Prot. n. 31579 del 31.08.2023

OGGETTO: Procedura di Valutazione di Impatto Ambientale ai sensi dell'art. 23 del D.Lgs. 152/2006, relativa al progetto per la realizzazione di un impianto agro-voltaico di potenza pari a 38.994,84 KWp, da realizzare nel Comune di Paliano (FR) e delle relative opere di connessione alla RTN. Progetto PNI EC.

Proponente: Società SOLAR PV1 Srl - ID 9279

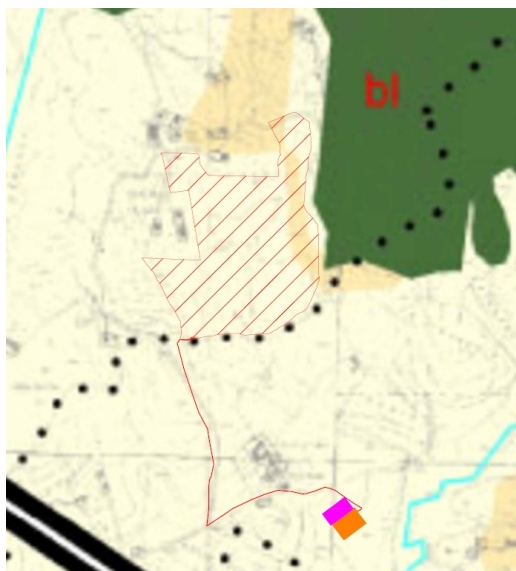
Dall'analisi delle suddette integrazioni ed in particolare della Tavola 08_V "Localizzazione dell'intervento su base PTPG della Provincia di Frosinone – Inquadramento generale", si rileva che l'impianto in progetto e le relative opere di connessione, ricadono per gran parte nelle aree classificate dalla Tav. TP1 del vigente PTPG quale "Territorio agricolo aperto esterno alle costruzioni insediative urbane e territoriali ed alle aree con valore o con potenzialità di recupero naturalistico" ed in parte nelle "Aree agricole con valore naturalistico o con potenzialità di recupero naturalistico-ambientale in aree prevalentemente collinari" - Figura (Stralcio Tav. TP1 NO):

A tal riguardo, da verifiche espletate da questo Servizio, si è rilevato che una porzione dell'area su cui verrà realizzato l'impianto in progetto, potrebbe interessare, anche se in minima parte, le "Aree di elevato valore naturalistico", presenti nelle immediate vicinanze dell'impianto stesso e per le quali l'art. 24 delle Norme di Attuazione – NA del PTPG prevede come "usi preferenziali", esclusivamente gli "Usi Naturalistici – UN: orientati alla fruizione dell'ambiente naturale riducendo al minimo le interferenze antropiche, con modalità limitate all'osservazione scientifica ed amatoriale, alla formazione, all'escursionismo non di massa, a piedi, a cavallo o in bicicletta".

Pertanto, occorre procedere ad una più accurata verifica circa la effettiva localizzazione, sulla Tav. TP1 del PTPG, delle aree su cui verrà realizzato l'impianto di che trattasi, con la relativa analisi di coerenza, che in ogni caso risulta mancante, effettuata sulla base delle disposizioni normative NA del PTPG, specificando tra l'altro, se l'impianto agro-voltaico interessi eventualmente le sopra citate aree di elevato valore naturalistico, nonchè terreni coperti da vegetazione forestale arborea e/o arbustiva.

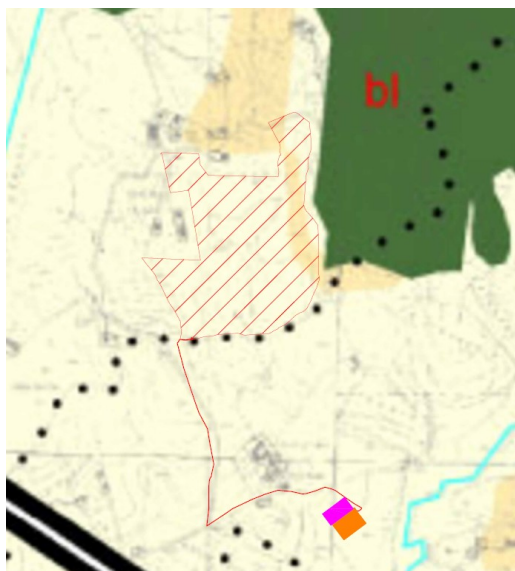
Dall'analisi delle suddette integrazioni ed in particolare della Tavola 08_V "Localizzazione dell'intervento su base PTPG della Provincia di Frosinone – Inquadramento generale", si rileva che l'impianto in progetto e le relative opere di connessione, ricadono per gran parte nelle aree classificate dalla Tav. TP1 del vigente PTPG quale "Territorio agricolo aperto esterno alle costruzioni insediative urbane e territoriali ed alle aree con valore o con potenzialità di recupero naturalistico" ed in parte nelle "Aree agricole con valore naturalistico o con potenzialità di recupero naturalistico-ambientale in aree prevalentemente collinari" - *Figura (Stralcio Tav. TP1 NO)*:

A tal riguardo, da verifiche espletate da questo Servizio, si è rilevato che una porzione dell'area su cui verrà realizzato l'impianto in progetto, potrebbe interessare, anche se in minima parte, le "Aree di elevato valore naturalistico", presenti nelle immediate vicinanze dell'impianto stesso e per le quali l'art. 24 delle Norme di Attuazione – NA del PTPG prevede come "usi preferenziali", esclusivamente gli "Usi Naturalistici – UN: orientati alla fruizione dell'ambiente naturale riducendo al minimo le interferenze antropiche, con modalità limitate all'osservazione scientifica ed amatoriale, alla formazione, all'escursionismo non di massa, a piedi, a cavallo o in bicicletta".

Pertanto, occorre procedere ad una più accurata verifica circa la effettiva localizzazione, sulla Tav. TP1 del PTPG, delle aree su cui verrà realizzato l'impianto di che trattasi, con la relativa analisi di coerenza, che in ogni caso risulta mancante, effettuata sulla base delle disposizioni normative NA del PTPG, specificando tra l'altro, se l'impianto agro-voltaico interessa eventualmente le sopra citate aree di elevato valore naturalistico, nonchè terreni coperti da vegetazione forestale arborea e/o arbustiva.
